Con relación a la nota DRCC-030-2024, proveniente de su despacho, donde se me solicita ampliar la información sobre el proyecto CONSTRUCCION DE GALERA Y RESORT TURISTICO y para el cual he presentado el respectivo Estudio de Impacto Ambiental, tengo a bien remitirle las aclaraciones pertinentes, esperando que con las mismas se pueda continuar con la evaluación del documento.

AMPLIACION A ESTUDIO DE IMPACTO AMBIENTAL, CATEGORIA I
CONSTRUCCION DE GALERA Y RESORT TURISTICO
PROMOTOR: DIRK JOHANNES JANSEN VAN VUUREN

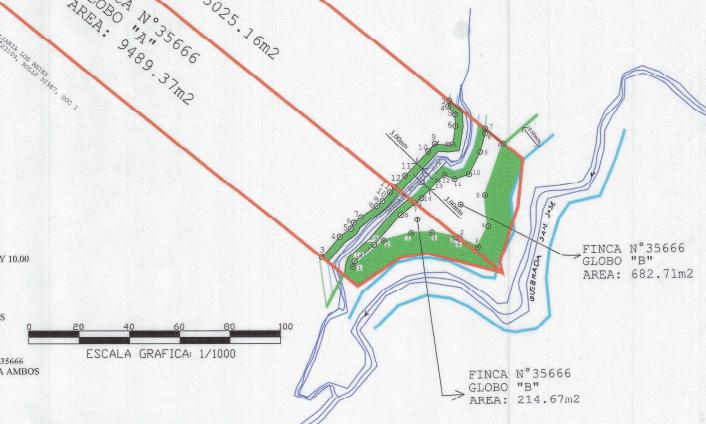
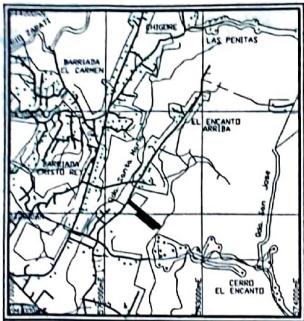
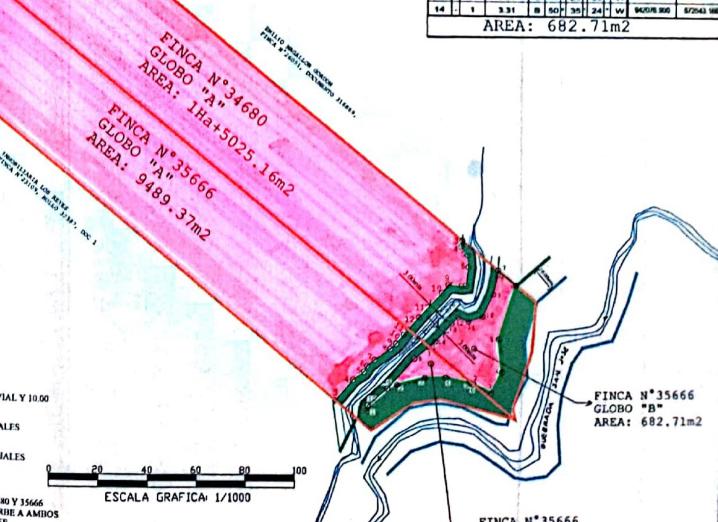
10. Se adjunta plano con las demarcaciones de zona de amortiguamiento, tanto para el drenaje natural sin nombre como para la sección de las fincas que colinda con la quebrada San José.

LINEA DE RETIRO DE 3.00 METROS EN DRENAJE PLUVIAL Y 10.00 METROS EN QUEBRADA SAN JOSE

ZONA DE PROTECCION DENTRO DE LAS FINCAS N°34680 Y 35666 PARA EL DRENAJE PLUVIAL S/N 3.00 METROS DEL BORDE A AMBOS LADOS
